Carta nº 735/2025 – Regulatório Técnico

Assunto: Relatório Técnico de Fiscalização de pressões no município de Parobé.
Processo AGESAN número: 019/2025.

RELATÓRIO DE AJUSTAMENTO DE AÇÃO E CONDUTA – RAAC

Referência: RELATÓRIO TÉCNICO DE FISCALIZAÇÃO N. 019/2025 – RTF

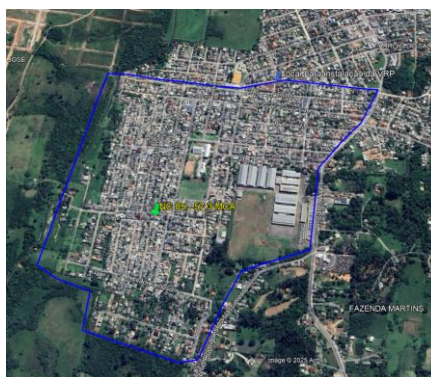
NC	CÓDIGO DA NC	UNIDADE	Rede de Distribuição de Água
4	-	CONSTATAÇÃO	Pressão na rede de distribuição de água excedeu o valor máximo especificado de 50 mca, Rua Batatais, n. 27 - Valor aferido 56,26 mca
GRUPO	PRAZO	NÃO CONFORMIDADE	Pressão da rede de distribuição excedeu o valor máximo
2	180 dias	OBSERVAÇÃO	29°36'40" S 50°49'20" W

MANIFESTAÇÃO DA CORSAN: Em processamento. O setor onde a Rua Batatais está inserida é abastecido por apenas uma entrada de água, portanto, para atendimento desta não conformidade, será instalada uma VRP na entrada no bairro, na Rua das Laranjeiras, e dessa forma, a pressão na região inteira será reduzida. O dimensionamento ideal da VRP será definido com o apoio da Modelagem Hidráulica para não gerar desabastecimento em nenhum outro setor atendido por essa rede.

Ação	Prazo previsto
Instalação de Válvula Redutora de Pressão	02/09/2025
